项目名称：贵州关岭 220kV 永宁汇集站及送出线路工程项目

环境影响报告表复核意见

建设项目环境影响报告表专家审查意见

贵州关岭 220kV 永宁汇集站及送出线路工程项目环境影响报告表专家审查意见修改单 改编
修改日期：2023年8月31日

图 5.1 220kV 长兴变电站平面布置及监测布点图

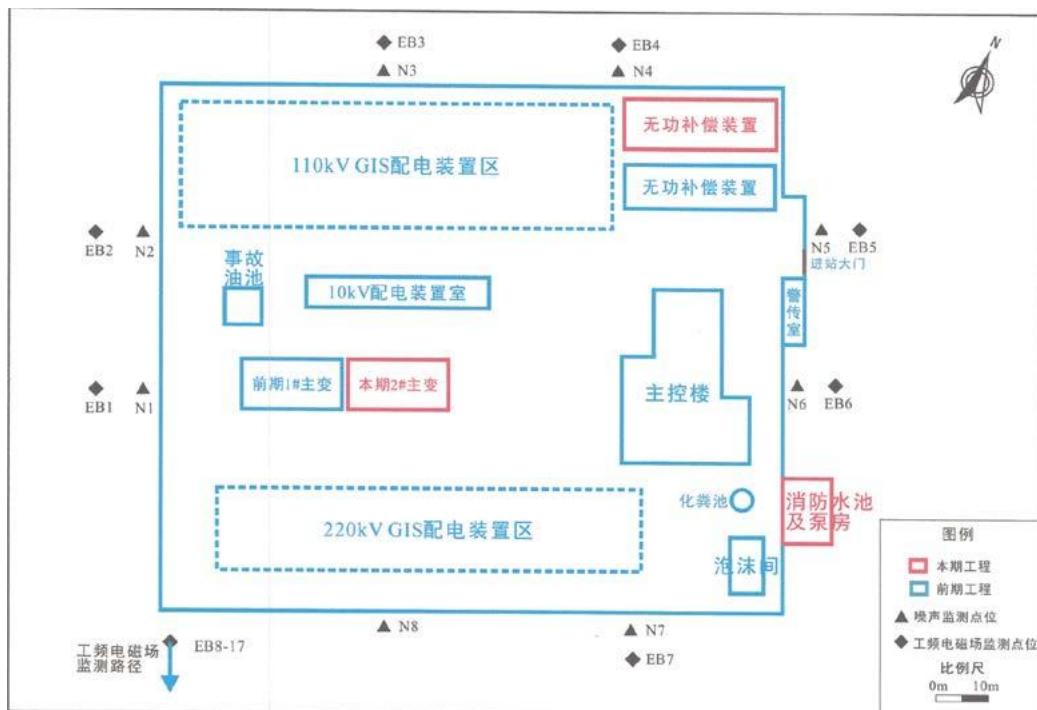
1. 前言中，根据报告表确定的评价内容，校核专题评价的工程内容。
2. 表 2-2 本工程主要环境保护目标一览表中，给出保护目标的方位；核实 No. 3 的距离。
2. 变电站类比监测中，表 5-1 本项目与类比工程相关参数比照表中，要给出配电装置的布置型式，给出类比监测站的总平面布置图并标出测点位置。
3. 线路电磁环境影响分析中，校核电磁环境敏感目标处的电磁环境影响预测结果分析。

附图3 项目与环境管控单元关系图

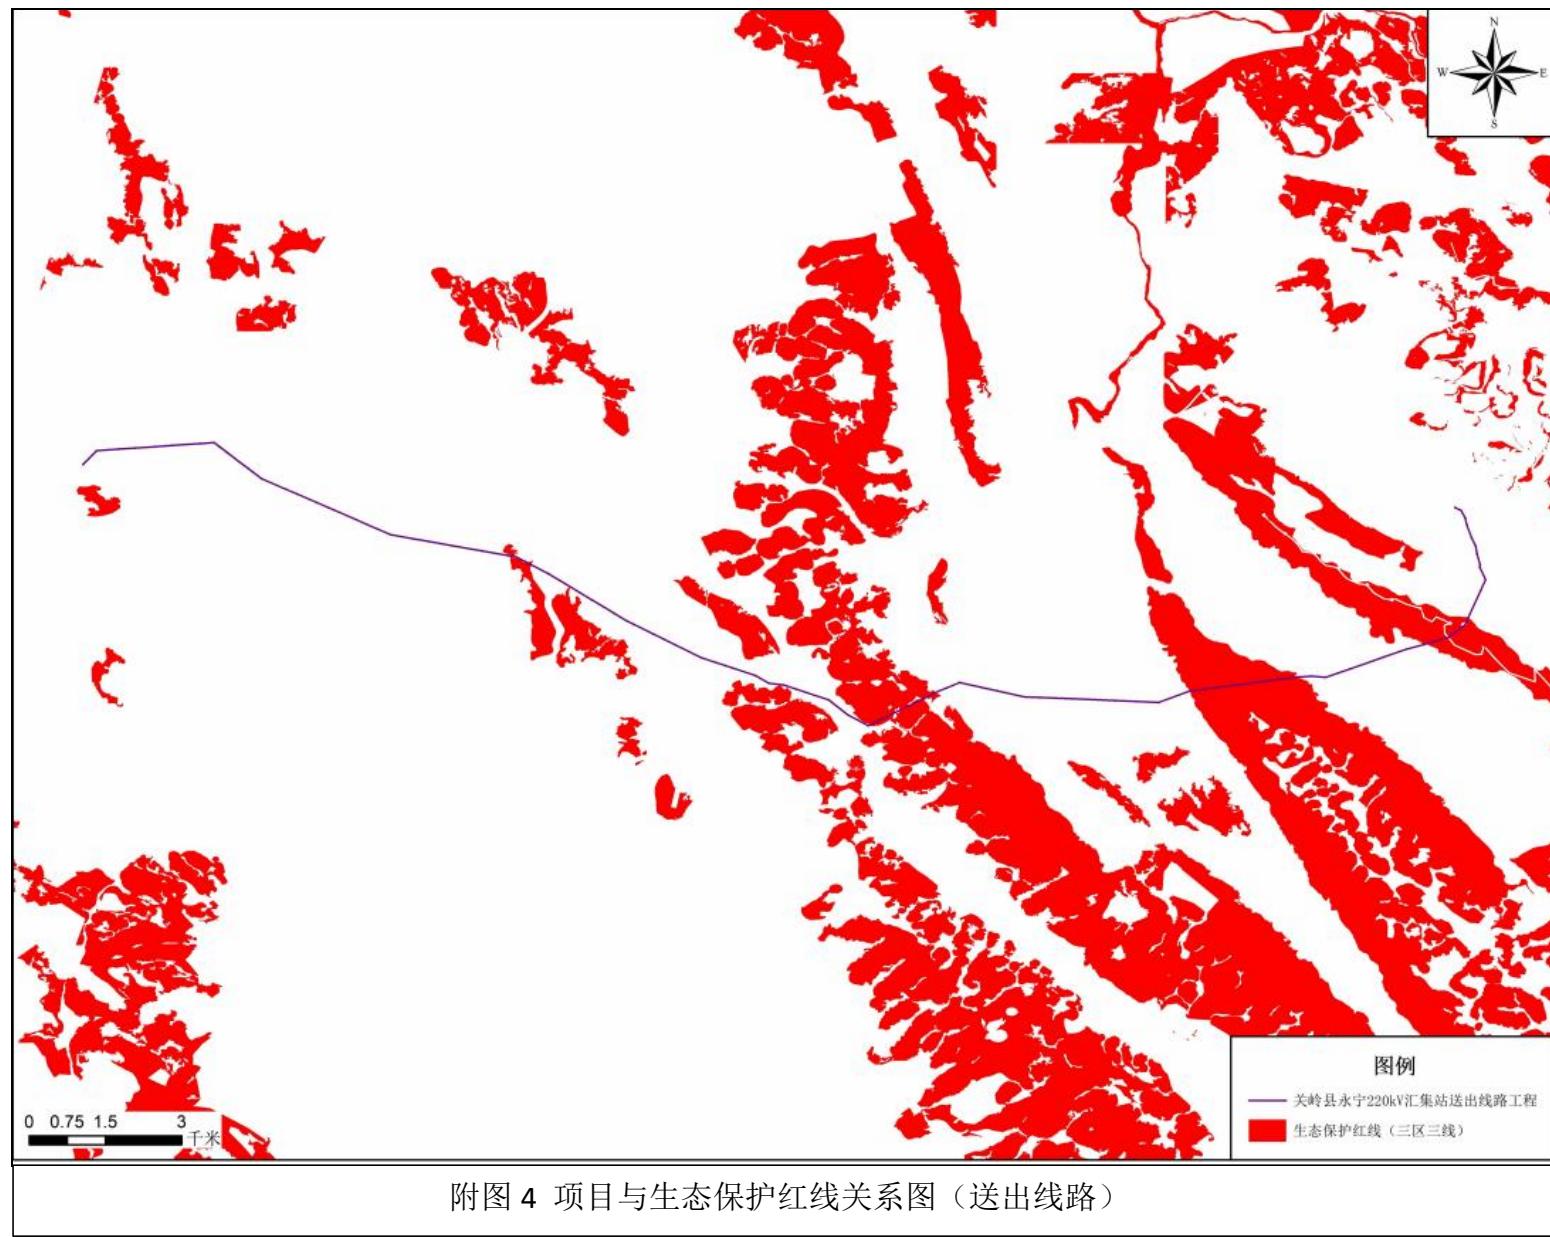
1. 补充项目审批（核准/备案）部门及文号，完善项目与安顺市“三区三线”的符合性分析并提供位置关系叠图。项目跨越生态保护红线，应取得自然资源部门意见的批复文件。
2. “（3）500kV 董八线、500kV 八换甲、乙线改造工程”不应纳入项目建设内容，“（3）500kV 董八线、500kV 八换甲、乙线改造工程”应单独编制报告书。
3. 项目组成表中环保工程分部应补充变压器的含油量、事故油池的容积；校核线路导线导线型号、截面积、分裂数及分裂间距，结合本线路与类比线路在输送电流、导线截面积、导线分裂数及距离、环境条件及天气状况的差异，完善线路声环境类比影响分析，“所以进行保守类比”的表述，与实际情况不符。
4. 补充升压站噪声预测的等声级线图。
5. “一般变压器油更换周期周期为 10~20 年”的表述，与实际情况不符。完善施工生活污水及施工生产废水的产生量及处理措施分析，化粪池设施预处理达不到《农田灌溉水质标准》（GB5084-2021）的要求（P80）。
6. 确线路在公众曝露区的最低架设高度，（报告表中“本工程计算中导线弧垂最低处高度为 6.5m、7.5m、10.5m”和“线路至少抬升至 10.5m 可满足要求”，前后表述不一致），“表 6-5 电磁环境敏感目标处电磁环境影响预测结果”中应说明房屋类型及层高，校核不同楼层的预测点高度，校核预测结果。
7. 删除“环评要求”的表述，校核“…致使周围生态环境遭到破坏，给农民造成损失”的表述。

序号	评审意见	修改说明
一	帅震清老师	
1	补充项目审批（核准/备案）部门及文号，完善项目与安顺市“三区三线”的符合性分析并提供位置关系叠图。项目跨越生态保护红线，应取得自然资源部门意见的批复文件。	已补充项目与环境管控单元关系图、与三区三线中生态保护红线关系图，详见附图3-附图5，已将项目于三线一单符合性分析说明补充于附件，详见附件11、附件12。已补充自然资源局关于选址的意见，详见附件14。
2	“（3）500kV董八线、500kV八换甲、乙线改造工程”不应纳入项目建设内容，“（3）500kV董八线、500kV八换甲、乙线改造工程”应单独编制报告书。	文本已删除“（3）500kV董八线、500kV八换甲、乙线改造工程”不纳入项目建设内容，“（3）500kV董八线、500kV八换甲、乙线改造工程”工程内容。
3	项目组成表中环保工程分部应补充变压器的含油量、事故油池的容积；校核线路导线导线型号、截面积、分裂数及分裂间距，结合本线路与类比线路在输送电流、导线截面积、导线分裂数及距离、环境条件及天气状况的差异，完善线路声环境类比影响分析，“所以进行保守类比”的表述，与实际情况不符。	已在项目组成表中补充变压器的含油量、事故油池的容积，详见P18；已复核项目导线型号、截面积、分裂数及分裂间距，详见P19；已核实完善项目线路声环境类比影响分析，详见P58-P60。
4	补充升压站噪声预测的等声级线图。	已补充项目汇集站噪声预测等声级线图，详见P57。
5	“一般变压器油更换周期为10~20年”的表述，与实际情况不符。完善施工生活污水及施工生产废水的产生量及处理措施分析，化粪池设施预处理达不到《农田灌溉水质标准》（GB5084-2021）的要求（P80）。	已核实修改对变压器油更换频率的表述，详见P61；已完善施工生活污水及施工废水的产生量及处理措施分析，详见P43-P44；文本已删除达到《农田灌溉水质标准》（GB5084-2021）等表述。
6	线路在公众曝露区的最低架设高度，（报告表中“本工程计算中导线弧垂最低处高度为6.5m、7.5m、10.5m”和“线路至少抬升至10.5m可满足要求”，前后表述不一致），“表6-5电磁环境敏感目标处电磁环境影响预测结果”中应说明房屋类型及层高，校核不同楼层的预测点高度，校核预测结果。	已重新复核文本中预测高度及预测结果内容，详见住专项评价报告P29-P32。

附图6 汇集站总平面布置图

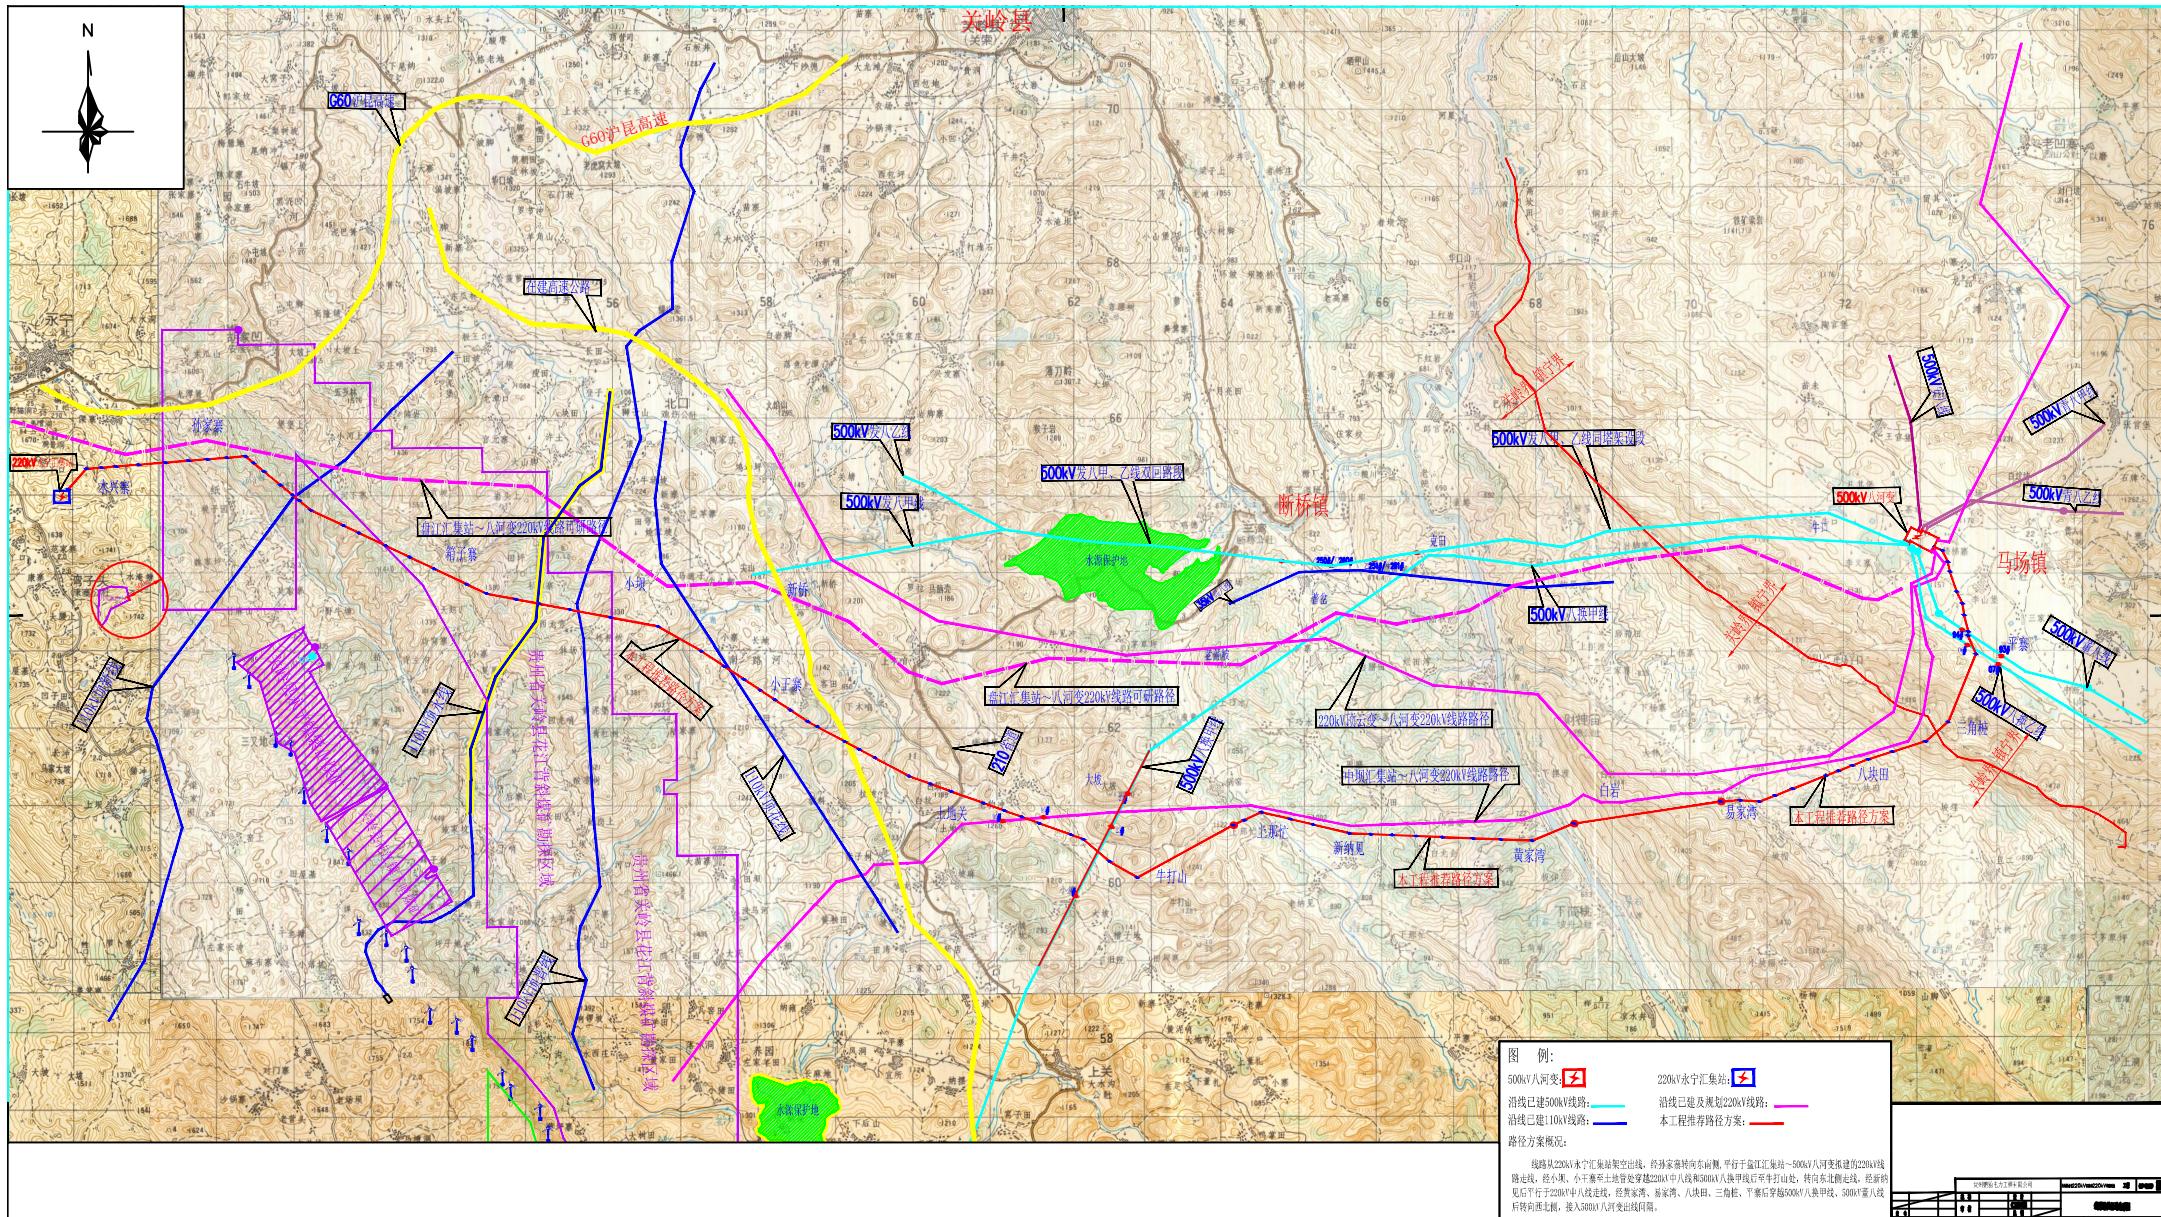
12、补充土地利用现状图、植被类型图、与基本农田关系图；完善塔基与生态红线关系图，涉及生态红线部分局部放大，汇聚站平面布置图中补充污水处理设施、危废间等环保设施位置；杆塔图中的标注看不清，监测布点图补充编号，并应与文本保持一致；完善附图的图例和比例尺；补充线路选址意见情况、类比监测报告至附件。

4	补充项目各类永久站地和临时占地（含牵张场、施工道路）的占地面积和占地类型；补充说明施工期线路借方来源（根据线路土石方平衡，涉及借方）；完善汇聚站总平面布置情况，补充污水设施、事故油池、危废间等环保设施的布置情况；补充汇聚站的施工时序	已补充项目占地情况，详见 P47-P48；已完善项目汇集站总平面布置图内容，详见附图 6；施工时序内容已在文本中明确，详见 P29。
5	现状监测中，补充各监测点与汇聚站或线路的相对位置关系；完善保护目标表，补充各敏感点的房屋性质和房屋层数及高度、敏感点规模、导线架设高度等，生态红线应补充至保护目标。	已补充现状监测中监测点位与本项目位置关系，详见 P32；已完善保护目标表，详见 P37。
6	补充线路涉及生态红线的类型和跨越长度，明确项目临时用地是否涉及生态红线，补充和完善施工期对生态红线的影响和保护措施；补充线路涉及的林区类型（后述提及）、涉及砍伐林木树种类型，完善施工期对植被的影响和减缓措施。施工期生活污水中需补充汇聚站施工人员生活污水产排量、处理措施和去向。	已补充线路涉及跨越生态红线类型及跨越长度，详见 P2；已明确项目临时用地不涉及生态红线区域，补充完善项目施工期对生态红线的影响和保护措施，详见 P49；已补充项目周边土地利用现状、生态系统类型、植被覆盖、植被类型统计表，详见 P34-P36；已完善项目施工期对植被的保护措施，详见 P75；已补充施工期施工人员生活污水及施工废水的产排量、处理措施和去向，详见 P43-P44。
7	补充营运期汇聚站污水处理设施规模；补充汇聚站噪声源特性、噪声源与围墙的距离情况，核实噪声预测结果；线路类比参数对照表中补充电流、核实导线排列方式（根据前述和塔型图，本项目不涉及水平排列），线路类比监测值小于本项目现状监测值，从输电线路对噪声影响的特性完善营运期线路噪声影响分析；补充主变油量（按 100t 考虑的依据？），根据主变油量核实事故油池设置的规模。	已完善项目汇集站声环境影响分析内容，详见 P55-P57；已补充项目汇集站污水处理设施规模大小，详见 P18；已完善项目线路声环境影响部分内容，详见 P58-P60；已补充完善项目事故油池的设置规模要求情况，详见 P61-P62。
